工程指示 / 要求簡箋(E.I.)

工程指示編號：EI / 3220 / 21

工程名稱：亞皆老街中電

工程項目：幕牆 (FD 門)-地盆用鋁板 大貨 (T1-T3: 1-23/F)

| 顏色 | UCT806812XL-3 | 批準 | | | 圖號 | J852-CW-AP1-05 | | |

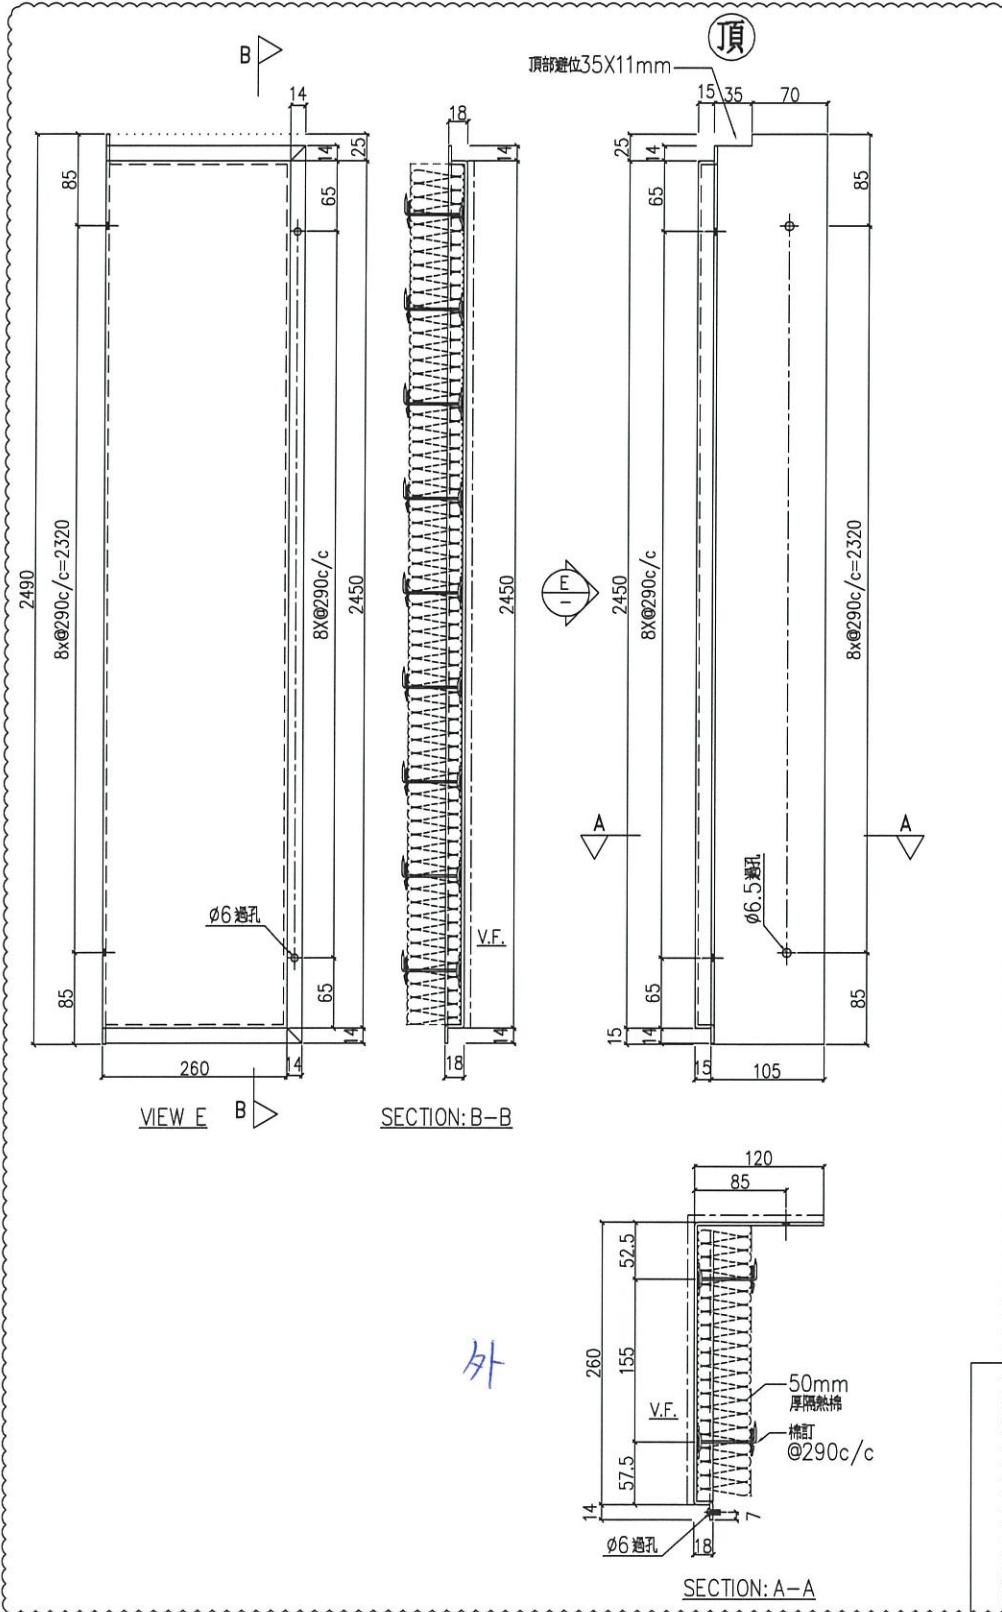
因鋁板 1 件 阻礙視察試水及難以執修，現 ~~因~~ FD 門鋁板 一開二
請按加工圖生產 T1-T3: 1-23/F 幕牆 (FD 門)用鋁板送地盤。 T3 優先出貨

| 顏色 | UCT806812XL-3 | 批準 | | | 圖號 | J852-CW-AP1-05A | | |

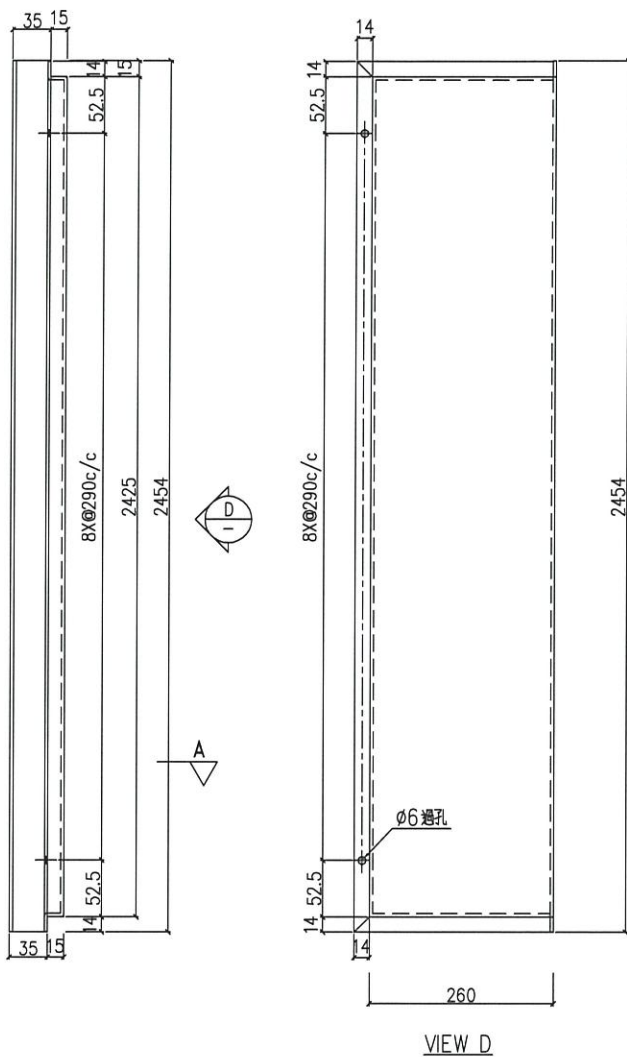
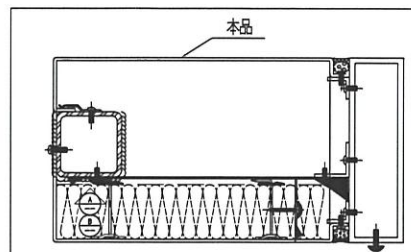
新增

| 顏色 | UCT806812XL-3 | 批準 | | | 圖號 | J852-CW-AP1-06A | | |

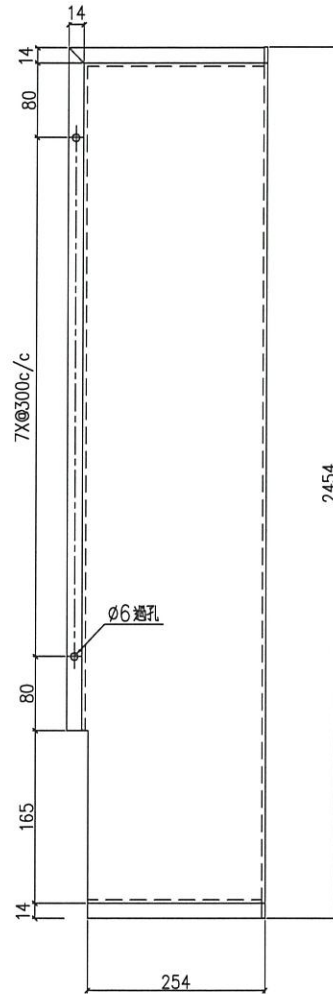
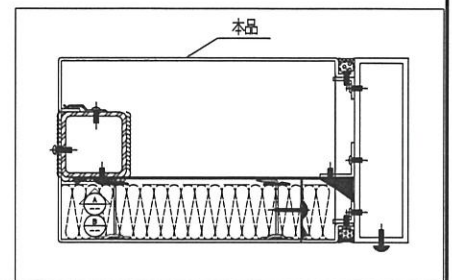
斜線部分於底部避位165mm長

新增

| 顏色 | UCT806812XL-3 | 批準 | | | 圖號 | J852-CW-AP1-07A | | |

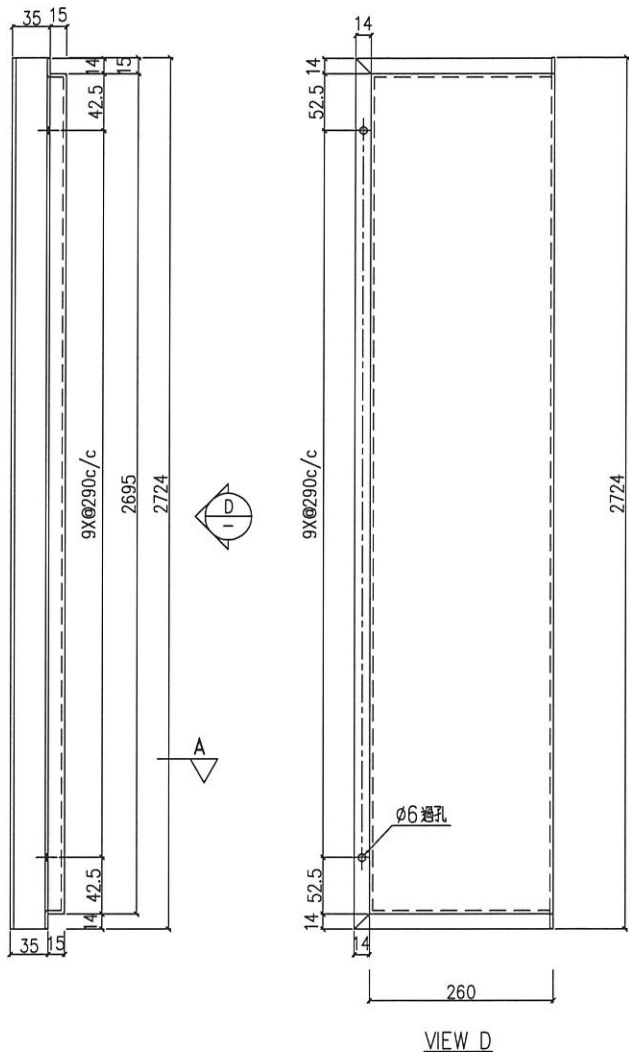
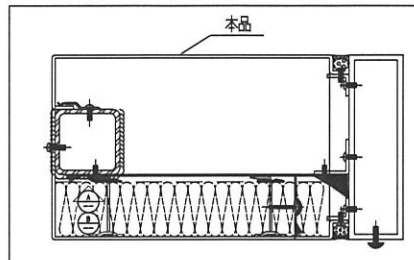
新增

2021.3.8
Revised detail for FD cladding
